名古屋高速道路の栄出入口、西渡り線及び南渡り線の整備に関する意見交換会（第二回）について

日 時：令和3年1月15日（金） 午後6時30分～午後8時30分
場 所：名古屋市公会堂 4階ホール
出席者：26名

【六番南出入口追加の都市計画変更時(H17)の計画交通量と交通量の割合の推移】

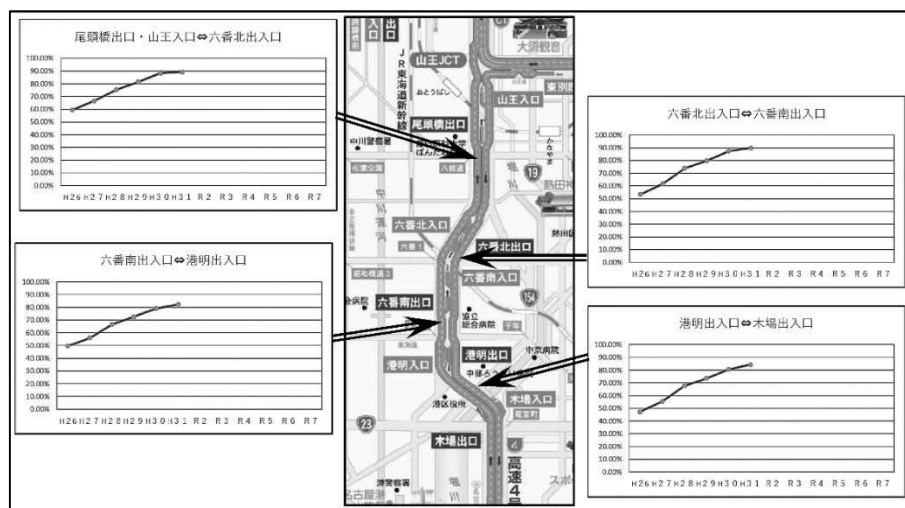
質問18 車の保有率と交通量は絶対比例する。また、パーソントリップ調査には日本人の平均年収が下がっていくことは考慮されていない。また、電気自動車になれば、高くなるからみんな買えなくなる。なぜこのような付加価値のある重大な情報をパーソントリップ調査に入れないのか。こういう数字を入れもしないで、10年後20年後100%オッケーですと言える数字なのか。行政側が出す数字は半分以上外れている。

回答18 直近の名古屋高速道路の都市計画変更である平成17年度の東海線の六番南出入口追加時の将来交通量については、おおむね計画通りに交通量が伸びております。
